Modulo per la presentazione delle osservazioni per i piani/programmi/progetti sottoposti a procedimenti di valutazione ambientale di competenza statale

Oggetto: Codice procedura 10847 - Costruzione ed esercizio di un impianto di produzione di energia elettrica da fonte eolica "FIORA" di potenza nominale pari a 52,8 MW, da realizzarsi nel comune di Manciano (GR) e delle opere ed infrastrutture connesse

ALLEGATO n1 OSSERVAZIONI IMPIANTO EOLICO INDUSTRIALE “FIORA” COMPOSTO da n. 4 immagini e 4 pagine.

IMMAGINE n. 2 CUMULO IMPIANTI EOLICI nel BACINO VISIVO TERRITORIO di MANCIANO e di MONTALTO di CASTRO.

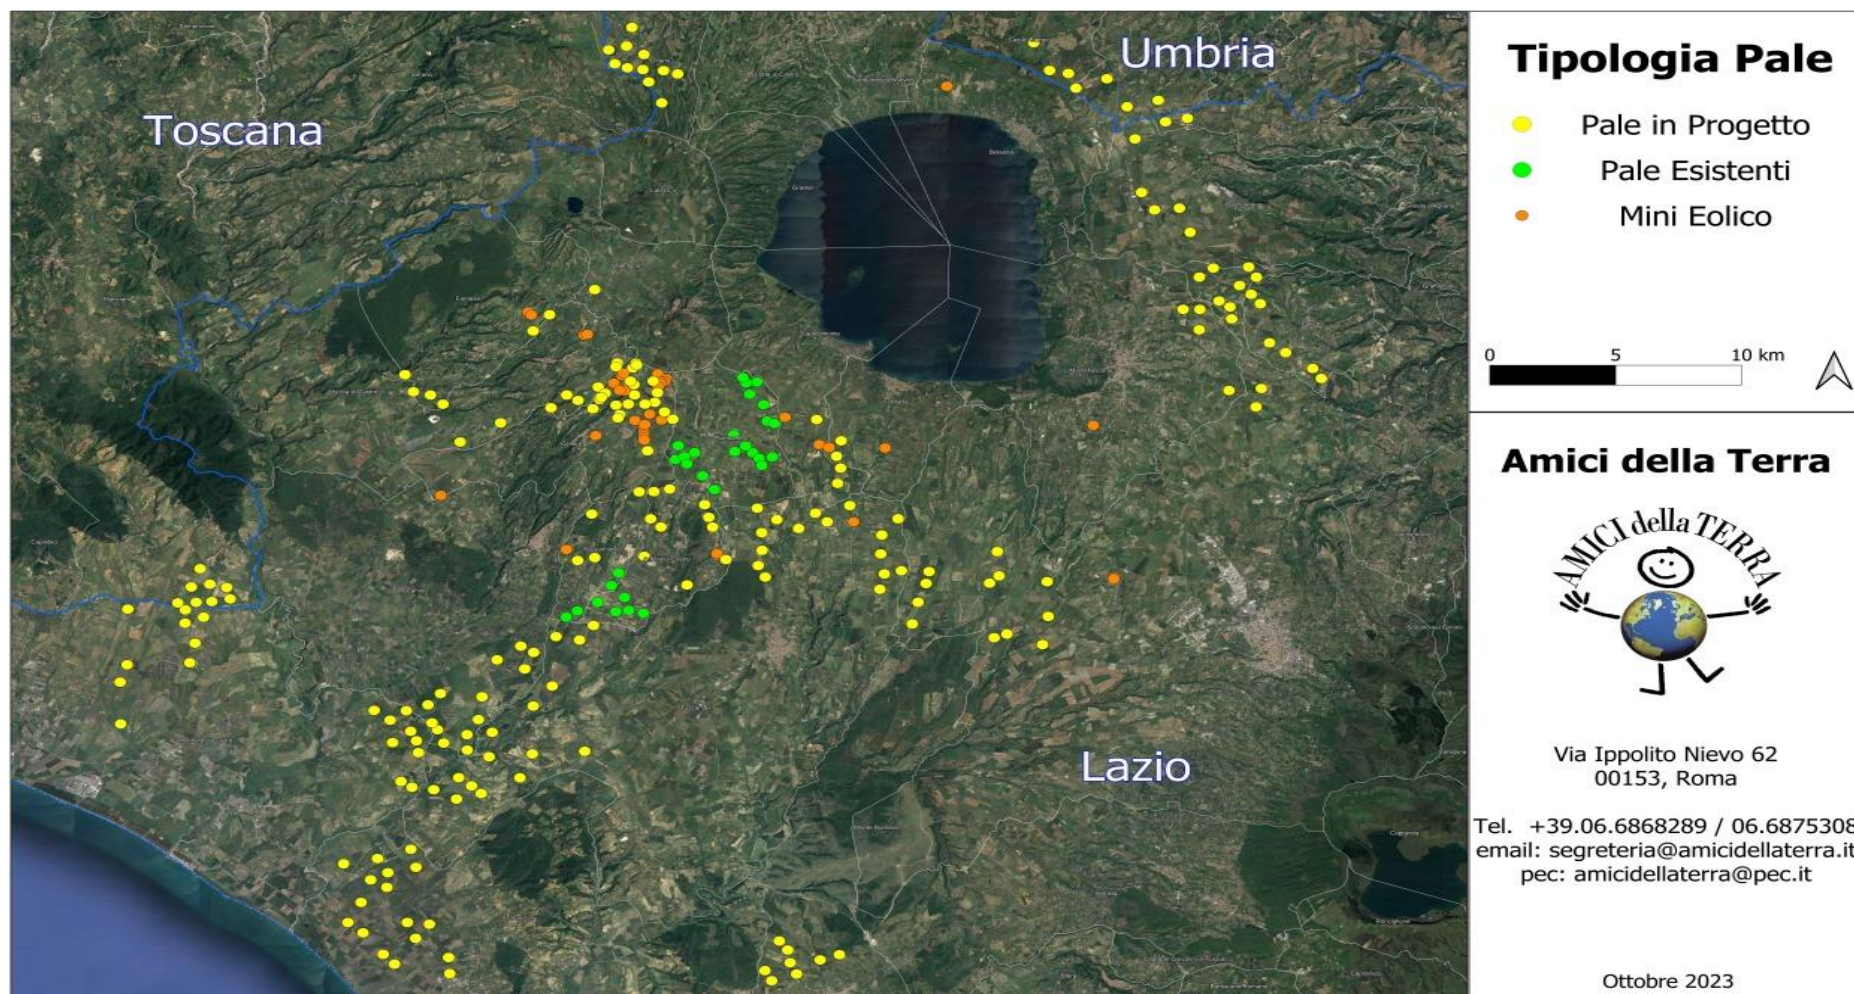
3) OSSERVAZIONE: CUMULO e SATURAZIONE IMPIANTI FER NELLA PROVINCIA di VITERBO, IN PARTICOLARE NEL COMUNE DI MONTALTO DI CASTRO E NELLA ZONA A CONFINO CON IL COMUNE di MANCIANO che SI TROVANO NELLO STESSO BACINO VISIVO.

La zona in cui in cui è stato progettato l'eolico Fiora è già occupata da diversi centinaia di ettari di impianti fotovoltaici già esistenti e in procedura VIA al Mase e alla Regione Lazio così come da diversi progetti di impianti eolici industriali (vedi Allegato Osservazioni immagini nn. 2,3 e 4. L'impianto eolico Fiora, pur trovandosi in Toscana ma nello stesso bacino visivo del territorio limitrofo laziale ed a poche centinaia di metri da una zona già estremamente satura del Lazio, andrebbe ad appesantire una situazione già **critica per la sostenibilità ambientale.**
